■9月27日の「淀川水系河川整備計画策定に関する意見書案」について

開沼 淳一

天ヶ瀬ダム再開発事業とは何か

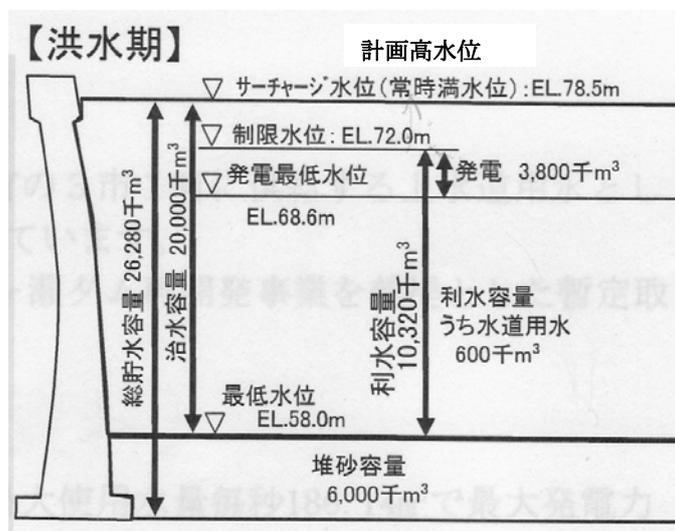
ところが、国交省琵琶湖工事事務所のパンフレット「Amagase Dam 天ヶ瀬ダム再開発事業の概要」の9頁には通常の放流に使われるダムの中間の高さにある3門のコンジットゲートの放流能力は1,100 m³/s、ダムの天端の4門のクレストゲートの能力は680 m³/s と書

また、建設省近畿地方建設局天ヶ瀬ダム工事事務所が昭和41年3月31日に発行した「天ヶ瀬ダム建設誌」ではダム湖の水位と放流量の関係も明らかにされており、洪水期制限水位72.0mで放流量は900 m³/sで、計画高水位（ダム水位の表現では常時満水位）78.5mで1,630 m³/sと書かれている（101頁）。天ヶ瀬ダムは1,630 m³/sの放流能力があるが、下流の状態を勘案し840 m³/sを超えないようにゲート操作しているのである。つまり、放流能力を1,140 m³/sにするためにダムの横に巨大トンネルを掘る事業は全く不必要なのである。

天ヶ瀬ダムの放流能力は現在でも $1,630 + 186.14 = 1,816.14$ m³/sある。なぜその上600 m³/sのトンネルが必要なのか、全く理解できない。天ヶ瀬ダム再開発事業は宇治川治水を優先するかぎりこの事業は必要がない。
